监 理 通 知 单

工程名称：安徽丰原明胶公司4.29mw屋顶分布式光伏发电项目 编号：ZHJL-FYMJ-TZ003

事由：关于现阶段施工的质量及安全问题

制胶车间无空隙安装走道板

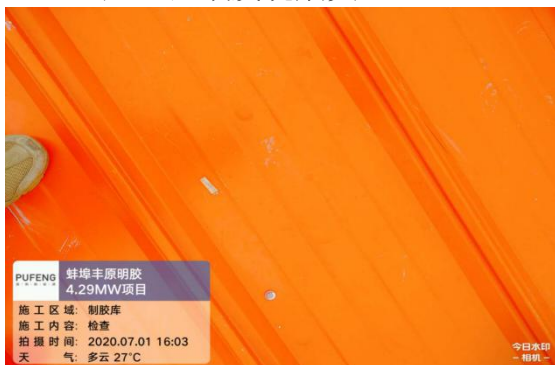
- 1、提交施工人员保险报审。
- 2、制胶车间维修走道，因为设计的缺陷不能按照设计完成，现场没有空隙安装走道板，要求给出解决方案，无法解决提出申请，由甲方决定扣除相应款项。
- 3、直流串线管，需要穿到位不得存在线缆暴露的情况。
- 4、屋面不得存在塑料绑扎带，使用年限太短。
- 5、禁止施工区域吸烟，如现场发现一次按照厂区规定罚款1000元。
- 6、屋面的安全防护工作必须做好做实，特别是临边防护，采光带防护，直立爬梯上下，支架分散平台搭建及人员安全防护等。
- 7、所有关键部位施工（特别是隐蔽工程）必须进行报验，经监理方验收合格方能进行下步工序施工，如未报验就施工所产生的质量问题将由你方承担责任及后果。
- 8、工期按照6月25日，你方已经违反工期，要求7月10日前必须完成全容量并网，同时做好工程资料报审，以及分项验收报审
